## **Европейская экономическая комиссия**

**Сто пятьдесят третья сессия**

### **Предложение по поправкам серии 04 к Правилам № 107 (транспортные средства M<sub>2</sub> и M<sub>3</sub>)**

#### **Представлено Рабочей группой по общим предписаниям, касающимся безопасности\***

Образец В

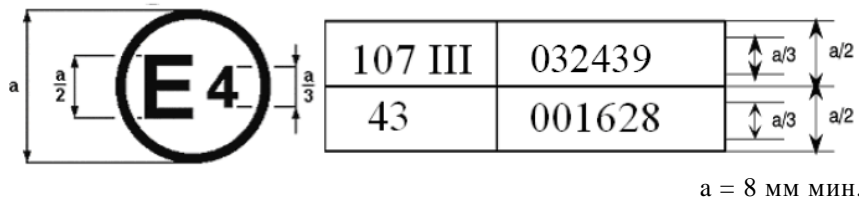
Приложение 2 изменить следующим образом:

Приведенный выше знак официального утверждения... Правила № 107 включали поправки серии 04, а Правила № 43 были в их первоначальном варианте.
